栾川山水文苑项目售楼部室内精装修工程施工合同结算汇总表

合同编号：LCS2-JP-012

图纸会审记录

工程名称	栾川山水文苑售楼部精装修施工工程		
建设单位	栾川县浩德颐康文旅有限公司		
监理单位	建基工程咨询有限公司		
设计单位	苏州金螳螂建筑装饰工程有限公司		
施工 (分包) 单位	洛阳百艺建筑装饰工程有限公司		
会审地点	栾川项目部一楼会议室		
会审时间			
会审内容共计	页	项条款 (其中: 建筑	条, 结构
		条, 安装	条)
参加单位及参加人员	建设单位 (章)	设计单位 (章)	
	参加人员	参加人员

图纸附件一

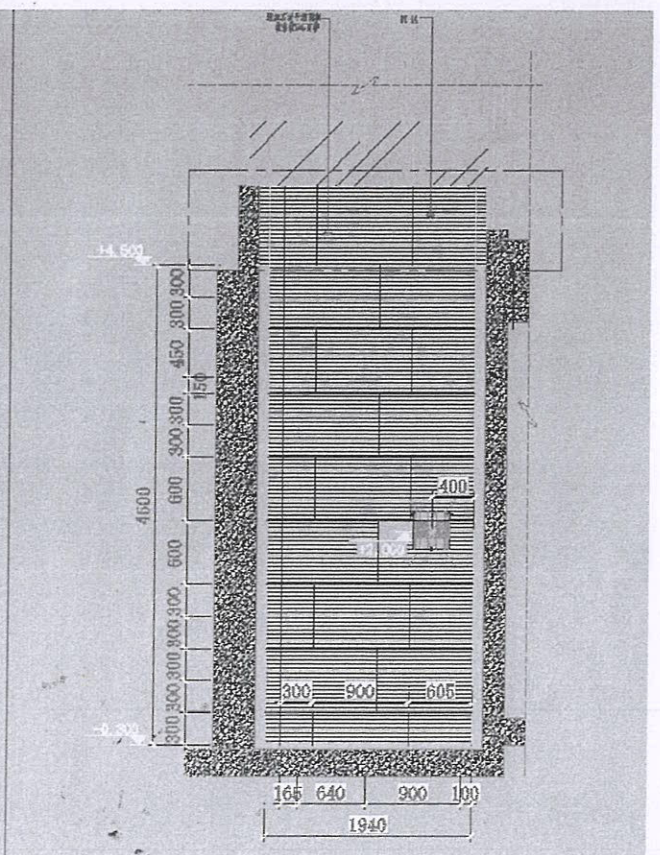
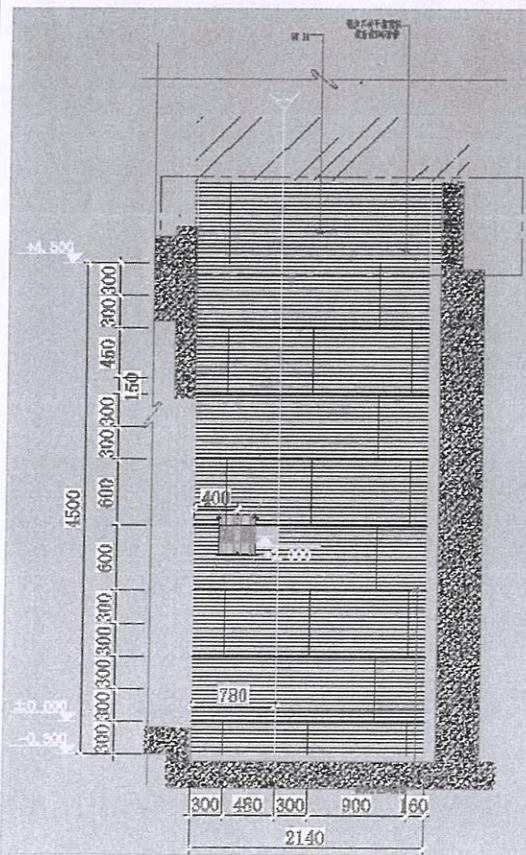
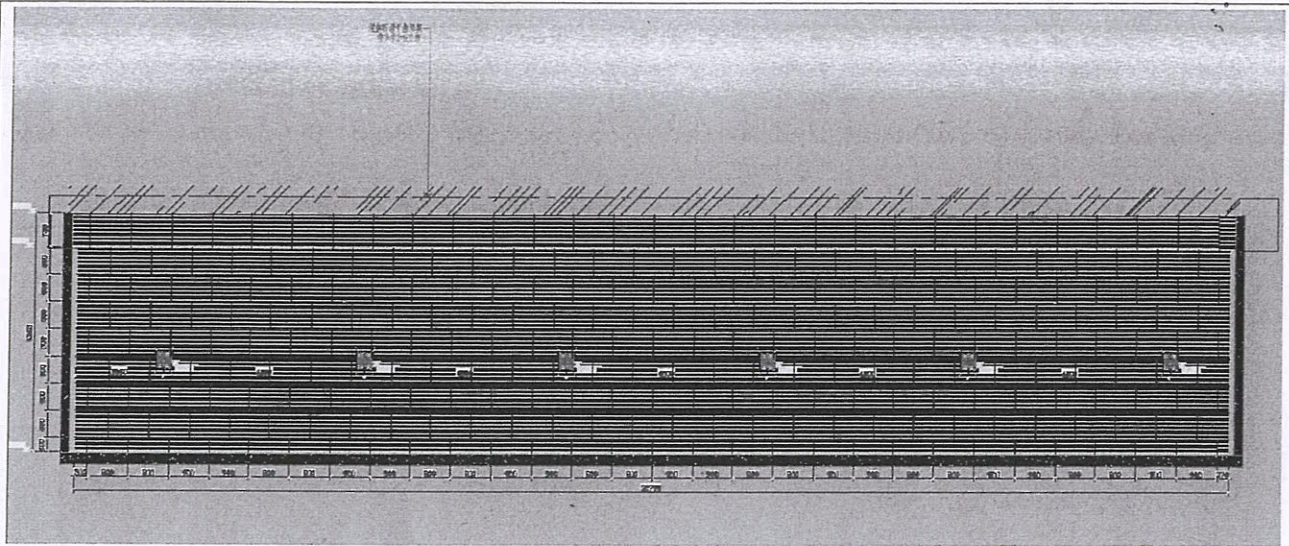
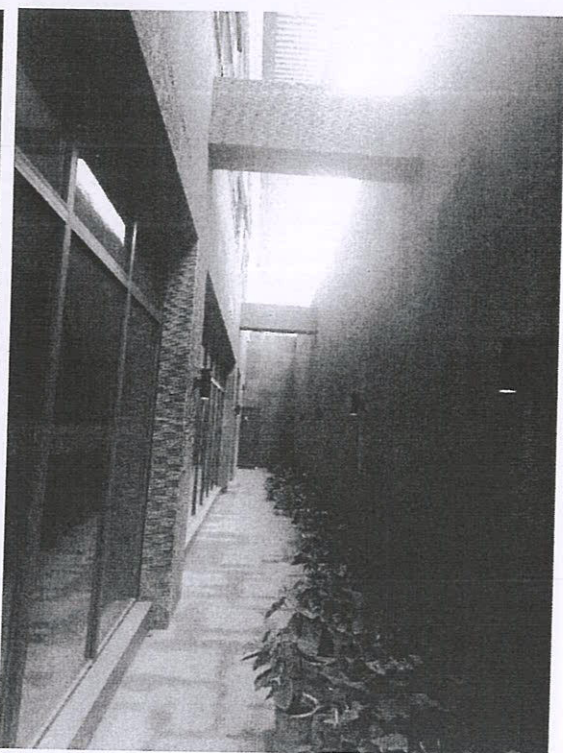
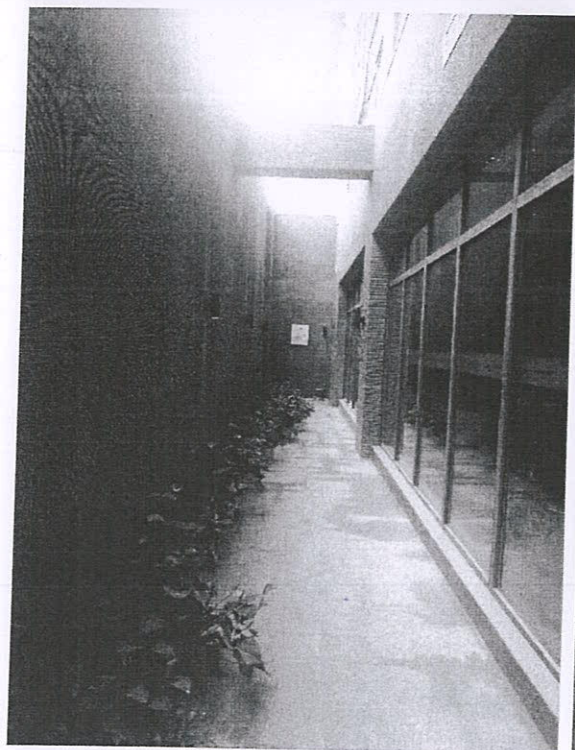
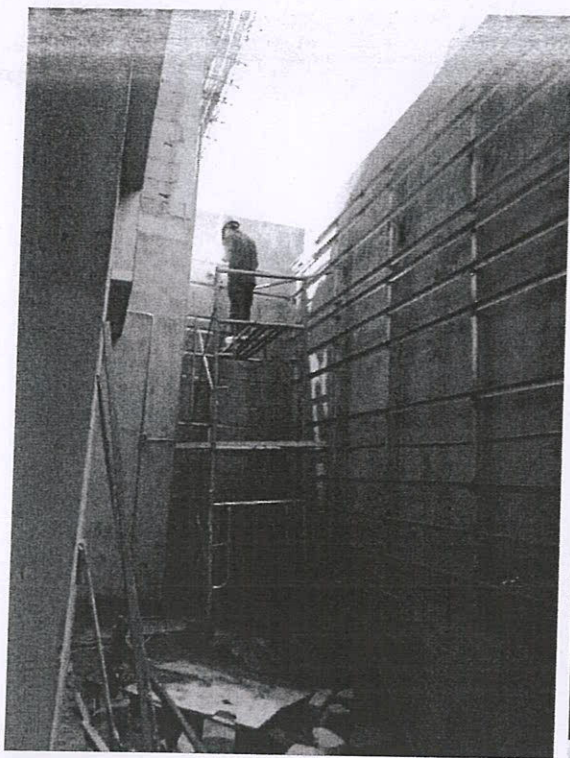
十三、问：负一楼下沉庭院北侧及东西侧墙体总高 5.1 米，图纸及预算清单只显示石材干挂至 4.5 米位置，4.5 米以上部分墙体做至何种处理，下沉庭院有两处结构梁未有施工图纸需要明确施工做法，另石材干挂墙面与墙体有十多公分距离顶部空隙部分如何处理？（此部分未在原合同范围内）

答：4.5 米以上部分做法同下沉庭院其他墙体石材干挂，梁做法同下沉庭院其他墙面石材做法，下沉庭院北面墙体及东西侧墙体顶部收口由外装施工进行完成。

因此地方变更较大，根据现场实际测量采光井所有石材面积为：
 $25.74*5.3+1.93*5.3*2+25.74*4.78-5.79*3.164-8.2*3.1-2.46*3.1-1.8*3.1+(3+3+1.8)*0.16+(3.1*2+5.79)*0.24+(3.1*2+8.2)*0.24+(3.1*2+2.46)*0.24+25.74*0.2+(0.6+0.5)*2*1.94*2-0.6*0.5*4=245.48m^2$

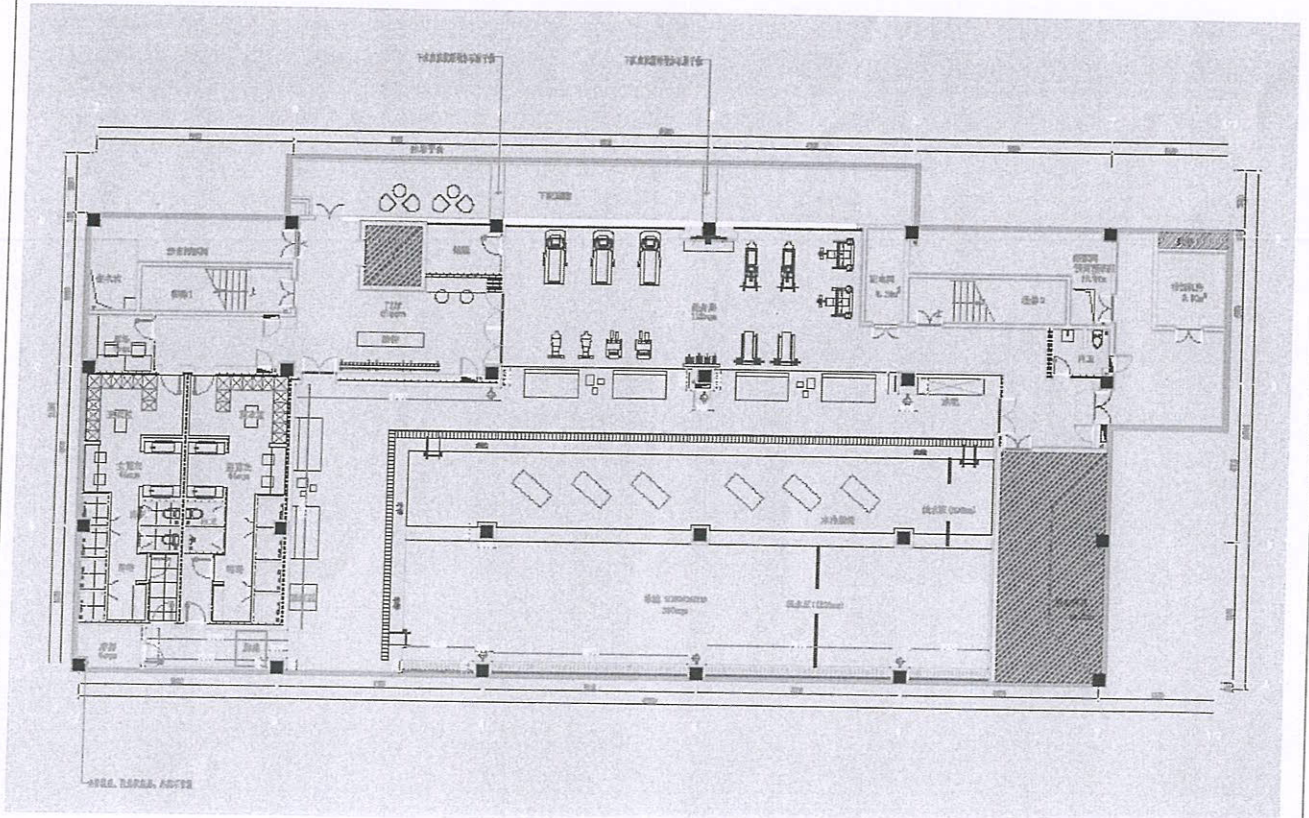
十四、问：负一楼下沉庭院南侧立面墙面未有施工图纸做法为何，门窗及立柱侧面、底面为何种做法？负一楼下沉庭院电梯间外墙原图纸为玻璃幕墙，是否按此施工？（此部分未在原设计文件及施工合同范围内）

答：1.下沉庭院南侧墙体做法与同一空间其他墙面石材做法相同，门窗、立柱侧面及石材顶面底面面积已经包含在第十五条中

2.为保证负一楼下沉庭院整体效果完整统一，下沉庭院电梯间外墙与其它墙面同种石材施工增加面积已经包含在第十五条中。

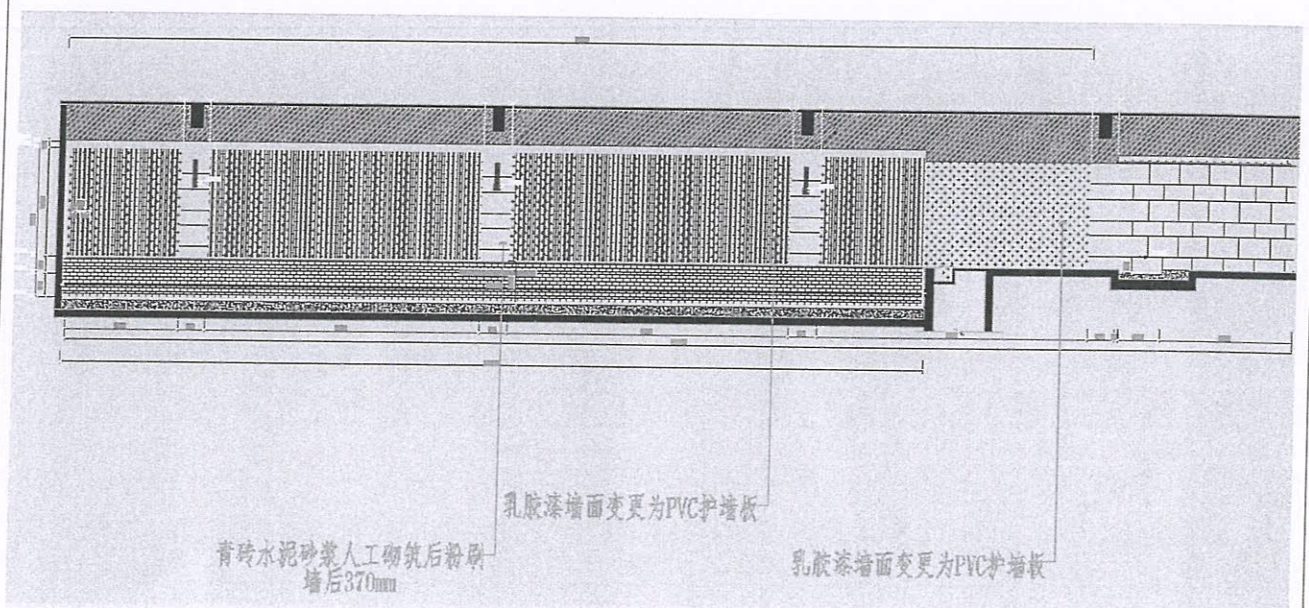
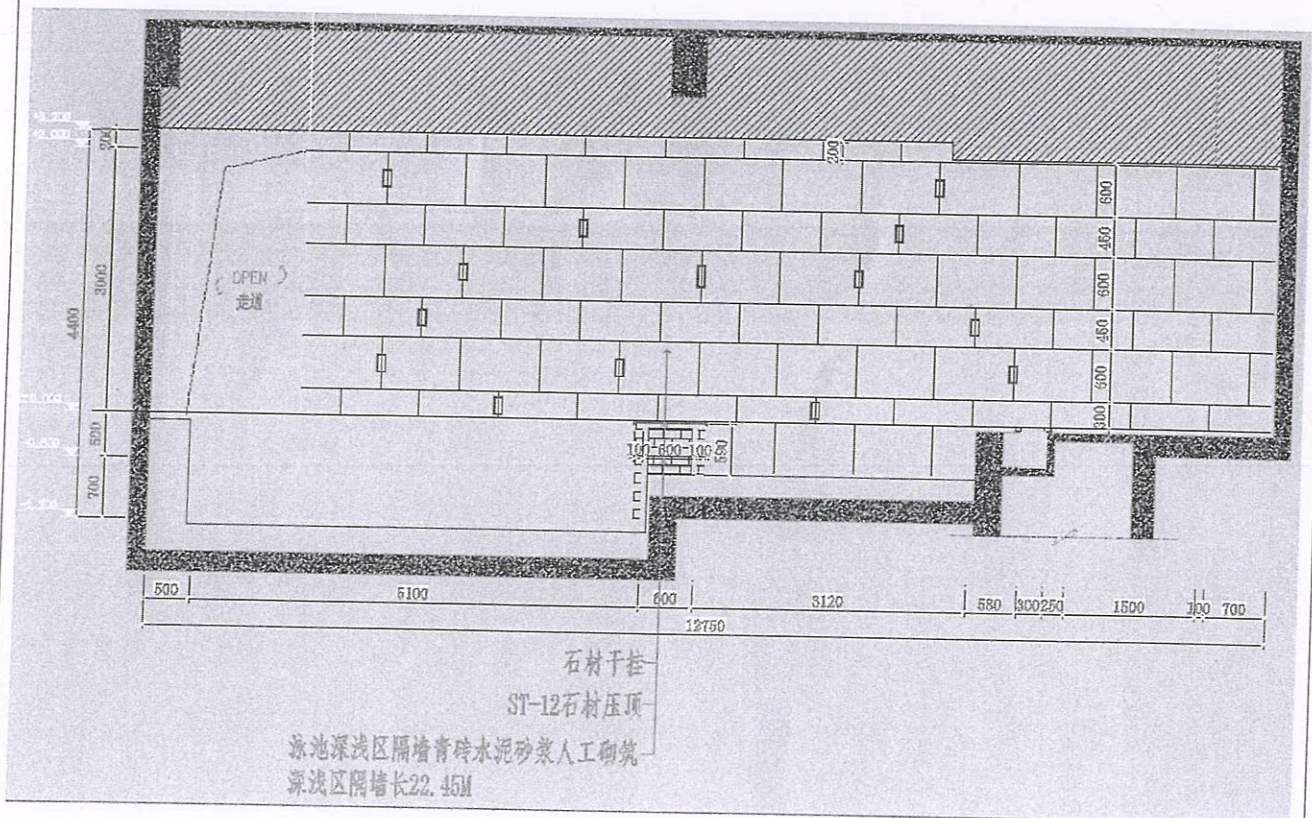
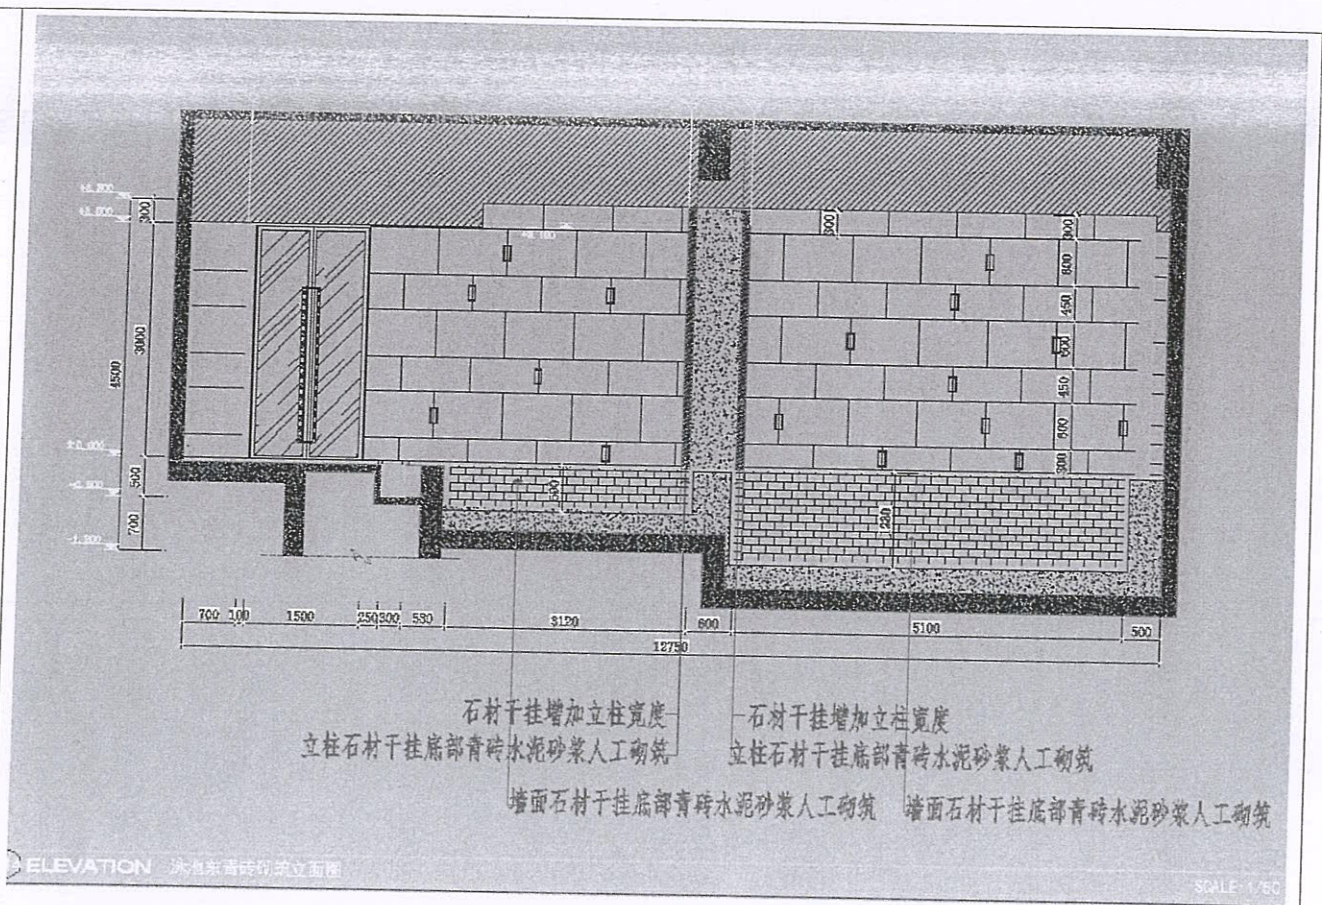
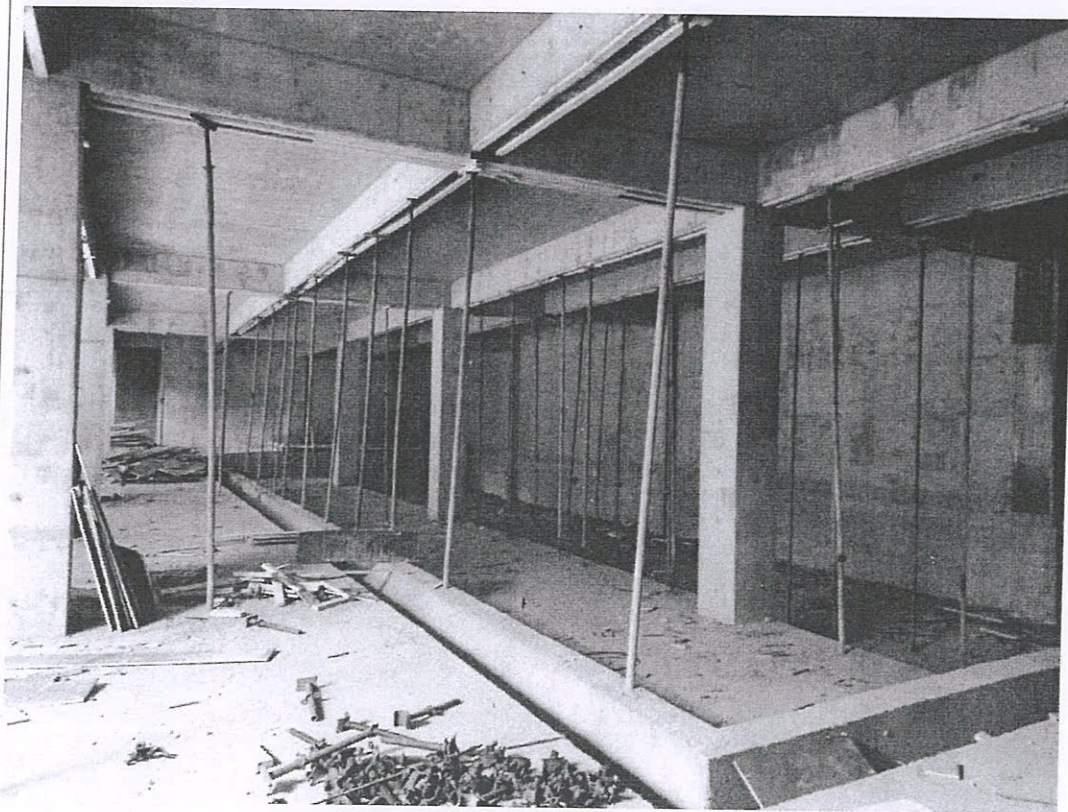
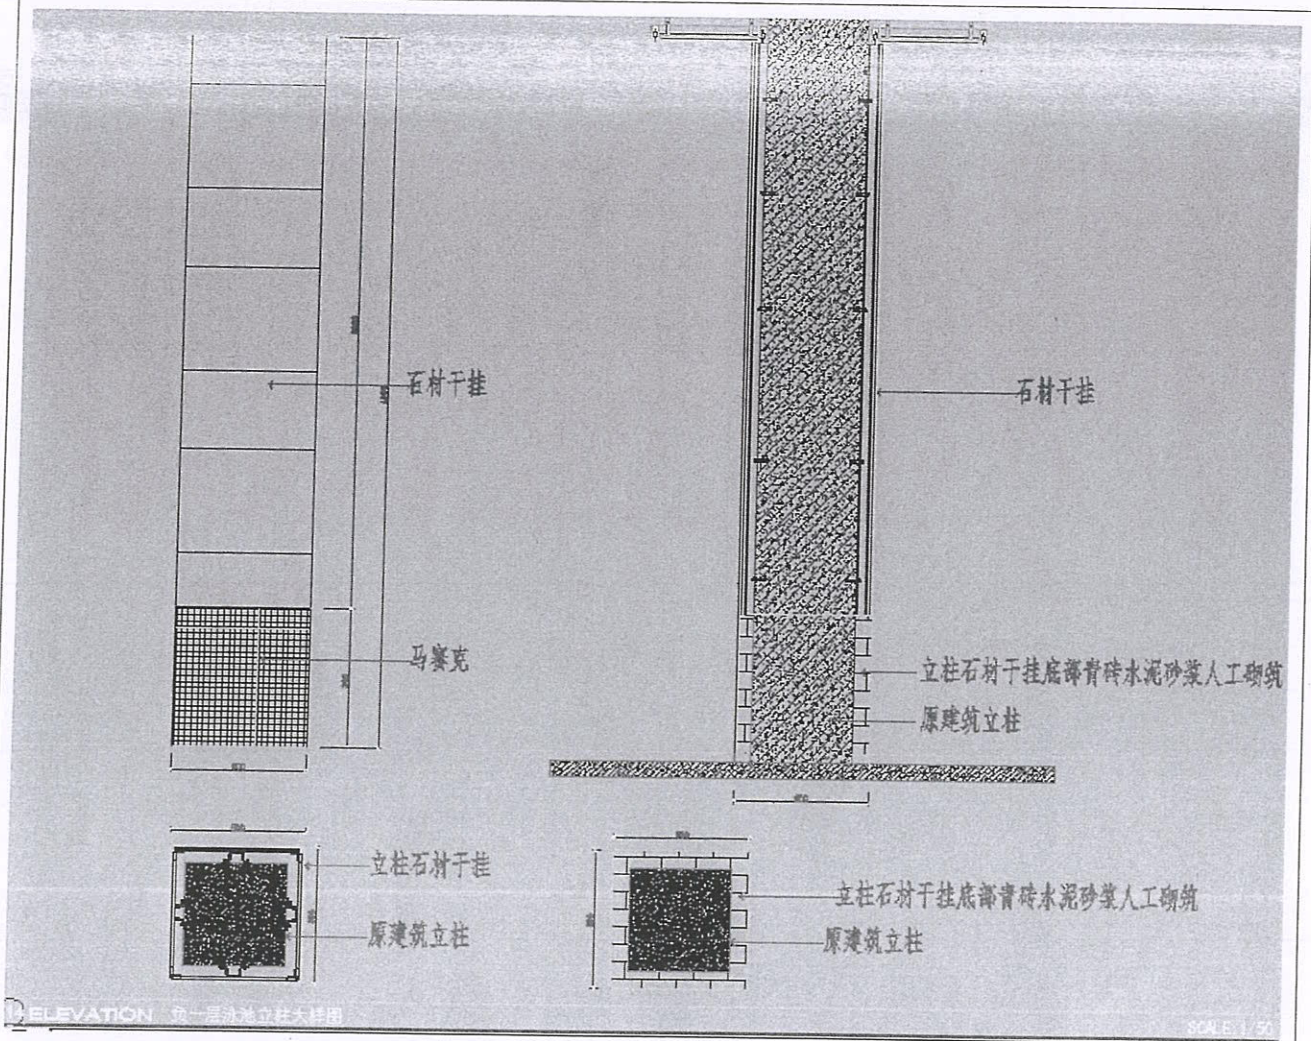
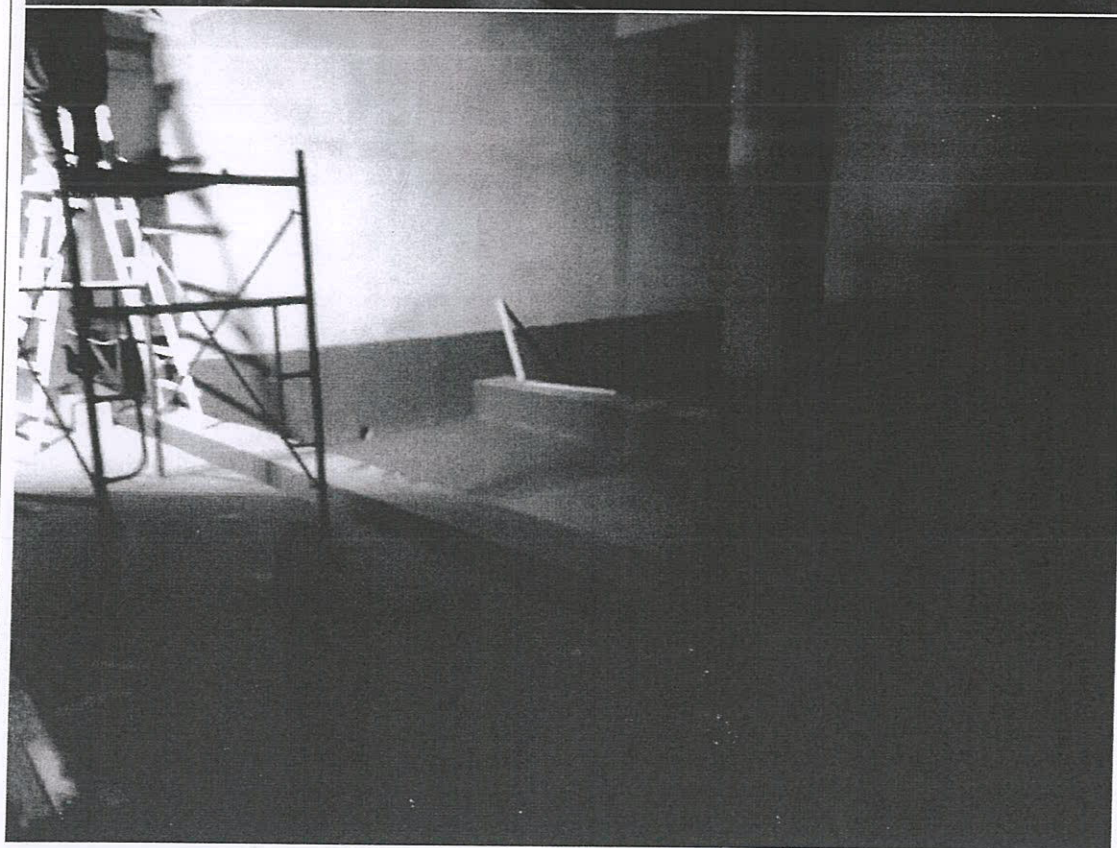
十六、问：图纸中负一层泳池南墙面需做洗墙灯位置墙体，原设计图纸泳池南墙面铝方通墙体下部有衔接墙体，实际没有落地衔接墙体无法满足安装吕方通及洗墙灯需要，施工方案为何？原图纸中负一楼泳池中部立柱及东部池边墙面干挂石材落地，现泳池池壁及立柱更改为马赛克铺贴，马赛克铺贴完成面无法与石材完成面持平，现施工方案为何？

图纸中泳池深水区与浅水区分割处总包应浇筑混凝土结构实际未有此分割墙体，施工方案为何？(此部分未在原设计文件及施工合同范围内)

1.为完成原图纸设计意图，泳池南部墙体砌筑青砖水泥砂浆，墙体厚度 370mm 宽，高度与泳池池壁相同增加体积为 $0.37*23.05*1.4=11.94m^3$ 。

2.东部墙体增加青砖水泥砂浆砌筑墙体，保证马赛克完成面与干挂石材完成面一致增加体积为 $3.2*0.12*0.64+1.4*0.12*5.2=1.12m^3$ 。

3.浅水区与深水区砌筑分割矮墙高度与四周池壁相同增加体积为 $23.05*0.5*0.48=5.53m^3$ 。
